黒部川水系河川整備計画変更(原案)
に対する
流域委員会で頂いたご意見と対応(案)

令和6年3月6日
北陸地方整備局 黒部河川事務所

第4回 黒部川水系流域委員会でのご意見と対応(案)

修正案 変更(原案) P123 図5-28 各領域の土砂管理対策 について図を修正

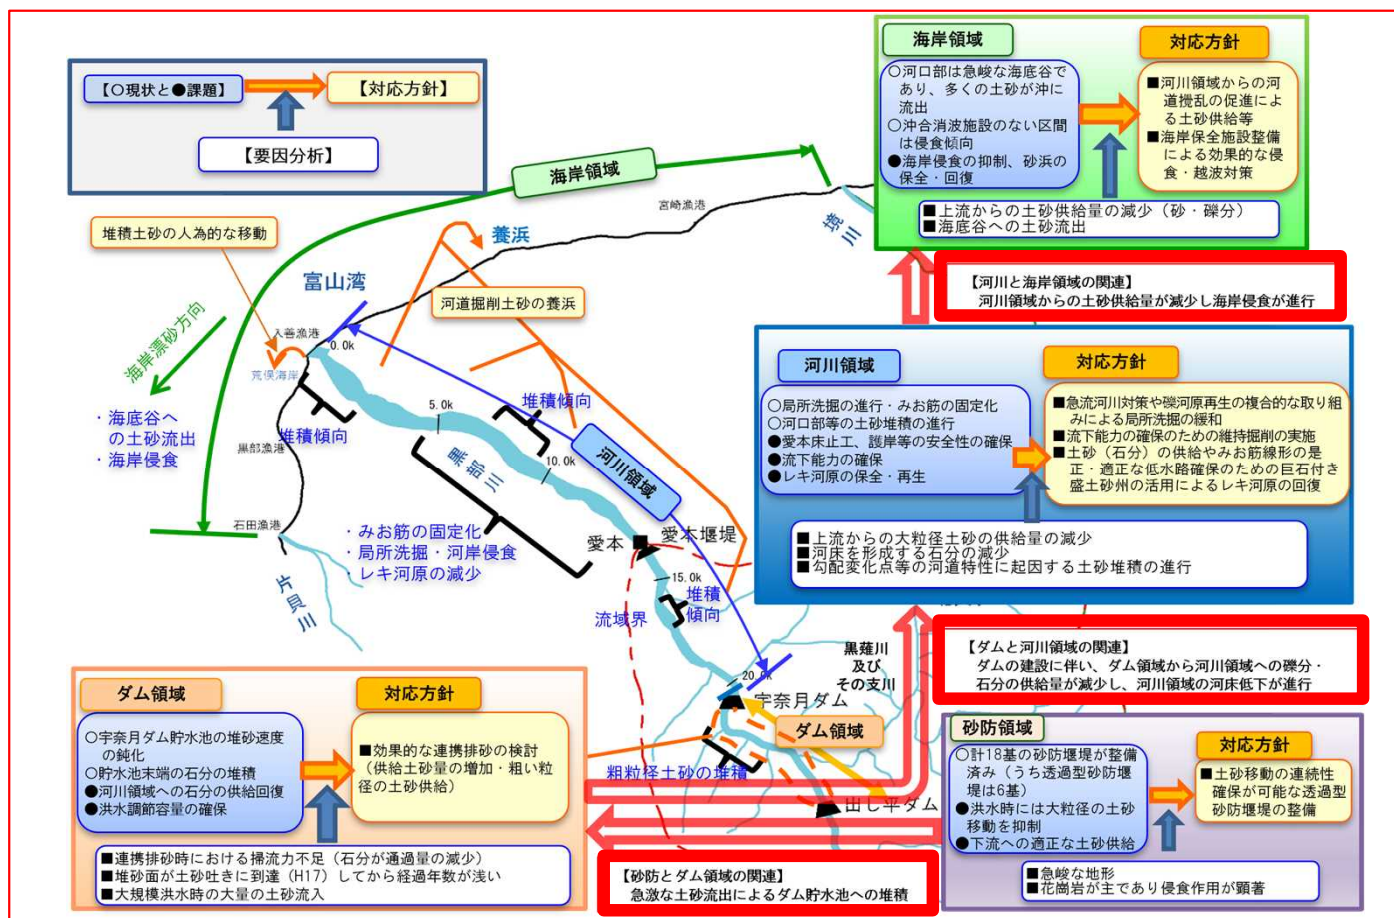
NO	主なご意見・ご質問
18	変更原案P121の総合的な土砂管理の部分で、透過型砂防堰堤のことが記載されている。砂防領域とダム領域での連携は重要だが、もう1点、平成7年洪水のように大きな洪水で一時的に大量の土砂が出る場合がある。そういったイベント性の高い大量の土砂を、上流の砂防とダムでどうやって連携していくのかという点も記載されるとよい。
19	今まで砂防、ダム、河川、海岸の領域毎に個別に役割分担について議論してきたが、連携排砂を始めてから時間も経ち、ようやく各領域間の連携について踏み込めるようになってきた。黒部河川事務所では砂防・ダム・河川・海岸を担当していることから、連携を意識し、しっかりと取り組まなければならない。各領域の繋がりについて書き込んで欲しい。

【修正内容】

- ・各領域間の繋がりを強調するため矢印を追加。
- ・各領域間の関連事項を記載(赤枠内)

写真の追加

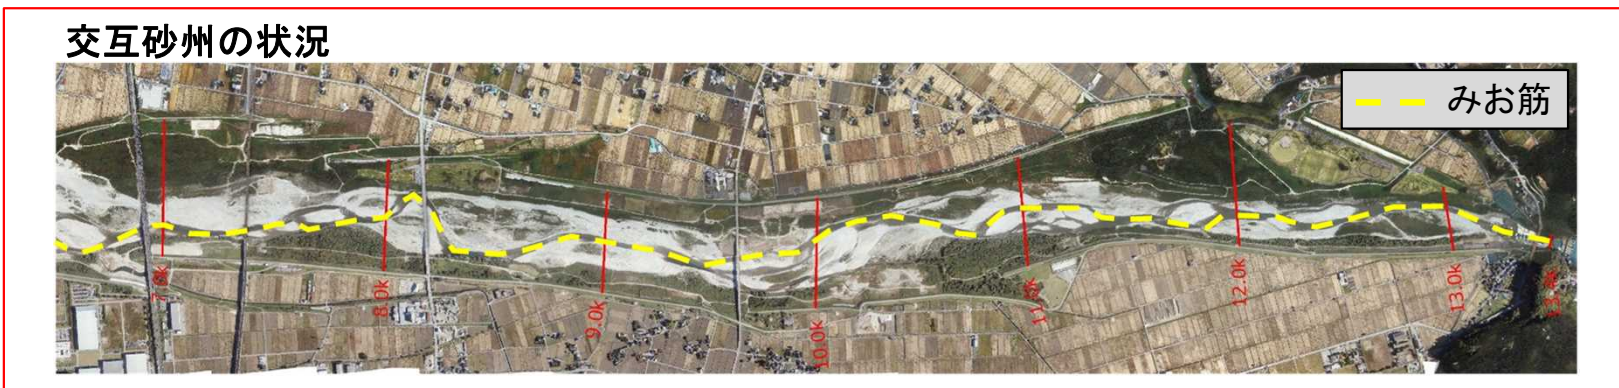
NO	主なご意見・ご質問
21	交互砂州、複列砂州等の用語にもう少し説明があった方が一般の方には親切ではないか。

中流部は、愛本を扇頂部とする海に張り出した美しい扇状地を形成しており、扇状地内はみのり豊かな田園風景（写真2-13参照）が形成され、古くからの治水技術による霞堤が現存しています。**河道内には、7.0k下流区間でみられる網状に砂州が発達した複列砂州とは異なり、左右交互に周期的に砂州が現れる交互砂州（単列砂州）（写真2-18参照）によって、連続する瀬淵や河原植生などが生育するレキ河原を形成しています。**
